Datum 1. února 2021

„ETCS Ústí nad Orlicí - Lichkov“

Vysvětlení, změny a doplnění zadávací dokumentace č. 3

Požadované doplnění STM1 propojů na obou lokalitách schematicky níže na obrázku.

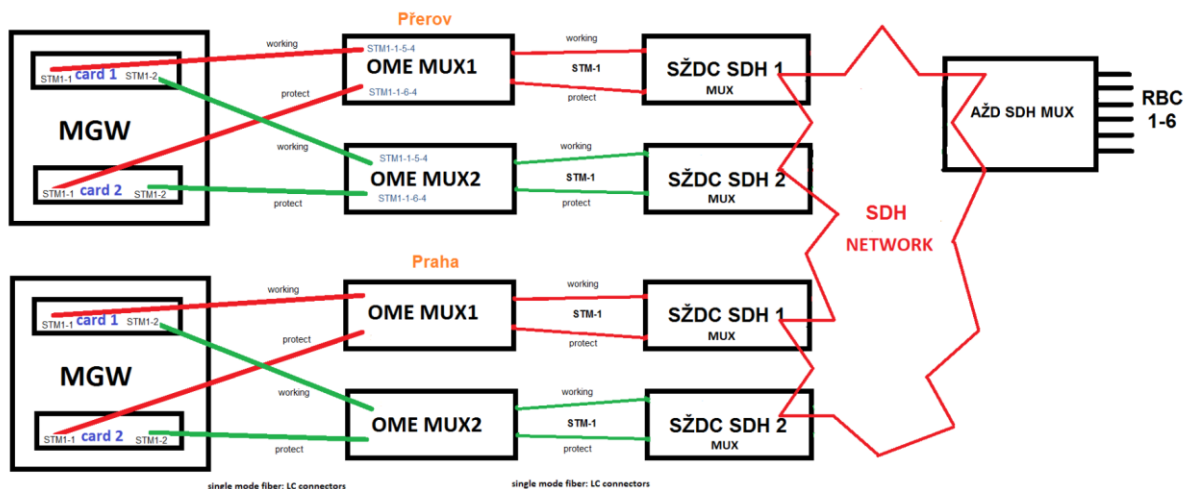
Žádáme o potvrzení, že stávající MSC systému GSM-R v CDP Praha a CDP Přerov je kapacitně připravené pro připojení nových RBC dle projektu (rozhraní E1). Pokud bude nutné systém jakkoliv upravit a doplnit, tak žádáme o specifikaci jaký rozsah SW a HW úprav a doplnění je nutné provést s ohledem na to, že se jedná o stávající provozované zařízení.

Je třeba provést konfiguraci nových STM1 propojení v rámci MSC core Přerov i Praha a to mezi MGW-R a OME a dále mezi OME a SDH Cisco 15454. Konfigurace zahrnuje i engineering a změnu (úpravu) LLD designu. Hardwarové doplnění obnáší instalaci SFP do příslušných zařízení a instalaci optických patchcordů mezi zařízeními plus instalaci spojovacího kabelu v Přerově mezi místnostmi 2.17 a 2.18 (metalický kabel E1).
